地震対策、電源対策 – 外部電源の地震対策 –

論点No.22,82,83

外部電源を受電する送電線や受電するための設備について、具体的にどのような地震対策をするのか。

ワーキングチーム検証結果

鉄塔基礎の安定性に悪影響のある地形の例
(このような地形がないことを確認)

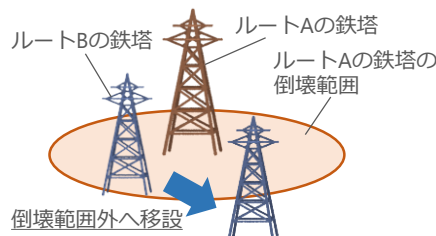
- 変電所から発電所へつながる送電線の送電鉄塔について、事業者の現地調査等により、鉄塔基礎の安定性に悪影響がないことを確認
- 発電所敷地周辺の送電鉄塔について、複数あるルートに対して、仮に1つの鉄塔が倒壊しても同時に機能喪失しないよう鉄塔を移設
